2017年12月

株式会社ニッセイ
減速機事業部

单相モータ用コンデンサ 仕様(寸法)変更のお知らせ

■変更内容（寸法比較表）

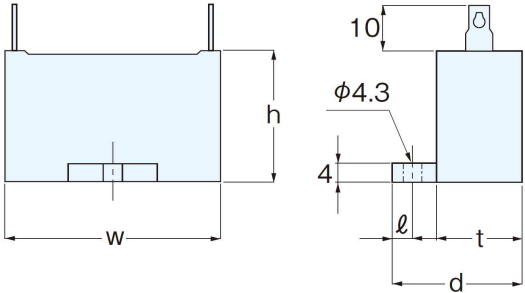
拝啓 時下、ますますご清祥のこととお慶び申し上げます。
平素はひとかたならぬご高配を賜り、厚くお礼申し上げます。
さて、このたび MINI シリーズ/MID シリーズの特定機種につきまして、单相モータに
付属されるコンデンサの仕様(寸法)が変更となりますのでご案内いたします。

コンデンサ容量 (μF)	新・旧	w (mm)	h (mm)	t (mm)	d (mm)	寸法変更 有無
1.2	旧	37.0	27.0	18.0	28.0	無
	新	37.0	27.0	18.0	28.0	
1.5	旧	38.0	31.0	21.0	31.0	無
	新	38.0	31.0	21.0	31.0	
2	旧	48.0	29.0	19.0	29.0	有
	新	38.0	31.0	21.0	31.0	
2.5	旧	48.0	31.0	21.0	31.0	無
	新	48.0	31.0	21.0	31.0	
3	旧	58.0	31.0	21.0	31.0	無
	新	58.0	31.0	21.0	31.0	
3.5	旧	58.0	31.0	21.0	31.0	有
	新	58.0	35.0	22.0	32.0	
5	旧	58.0	37.0	23.5	38.5	有
	新	58.0	41.0	29.0	44.0	
7	旧	58.0	41.0	29.0	44.0	無
	新	58.0	41.0	29.0	44.0

※ ℓ 寸法に変更はありません。
